IC32 - CASAS VELHAS/ PALHAIS
INCLUINDO LIGAÇÕES À TRAFARIA E AO FUNCHALINHO
TRECHO 2 - LAZARIM/PALHAIS

RELATÓRIO DE CONFORMIDADE AMBIENTAL DO
PROJECTO DE EXECUÇÃO

RESPOSTA AO PARECER EP Ref.º DC-363 DE
21 DE JANEIRO DE 2010

REEDIÇÃO DA RESPOSTA À QUESTÃO "S2" DO
ADITAMENTO 1

Figura 1 – Localização do Poço 2 ao km 3+225 que, de acordo com a afectação da propriedade onde se insere, ficará potencialmente sem uso

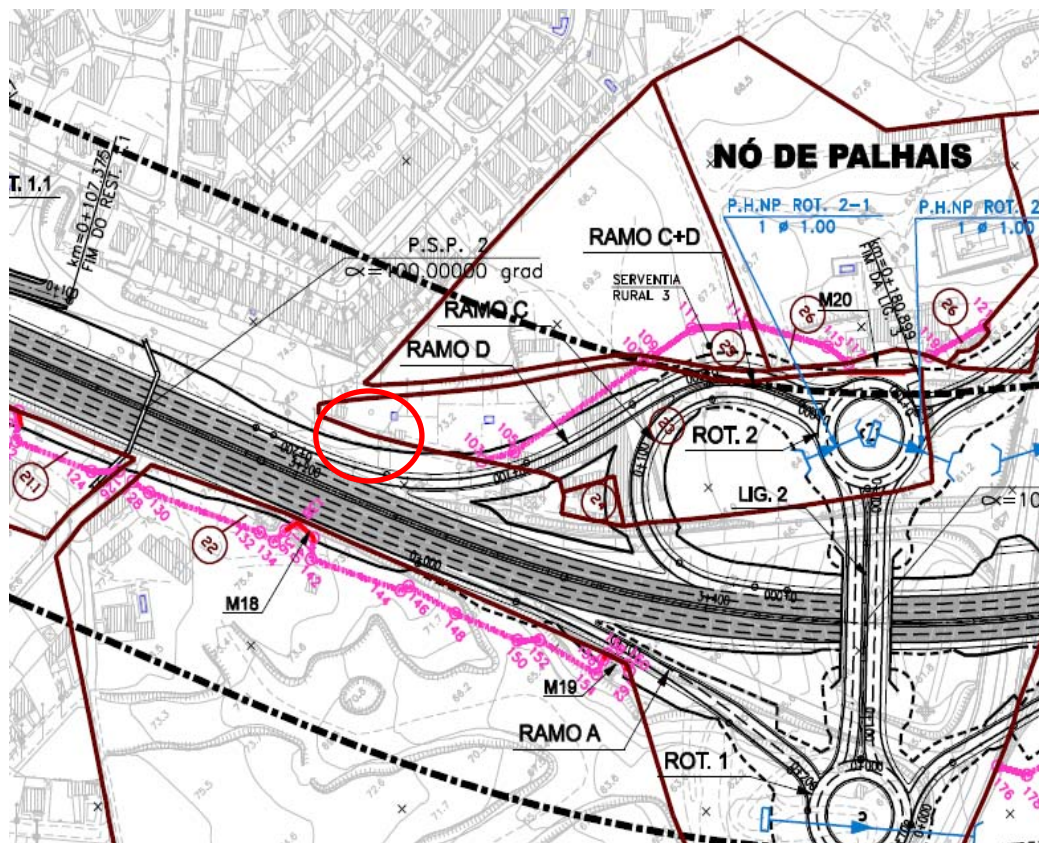
Deste modo, os valores obtidos no estudo, não permitem uma análise correcta dos impactes esperados pela implementação do projecto, pelo que se solicita um estudo mais detalhado da “situação de referência”, com uma análise da sensibilidade ambiental do meio e seus usos, de forma a determinar o real impacte que a descarga das águas de escorrência têm no meio receptor, assim como avaliar a efectiva necessidade de implementar sistema de tratamento.

- Poço 2 – não será directamente afectado; trata-se de um poço próximo de uma zona em escavação, podendo-se registar impactes indirectos na fase de construção relacionados com a interferência com o nível freático da zona em causa, sendo muito pouco provável a afectação da qualidade da água. Contudo, embora o Poço 2 não seja afectado, a maior parte da propriedade e os edifícios de habitação serão expropriados (**Figura 1**) pelo que o poço ficará potencialmente sem qualquer uso sensível; eventualmente face a expropriação da parcela sobrance onde se encontra o poço;
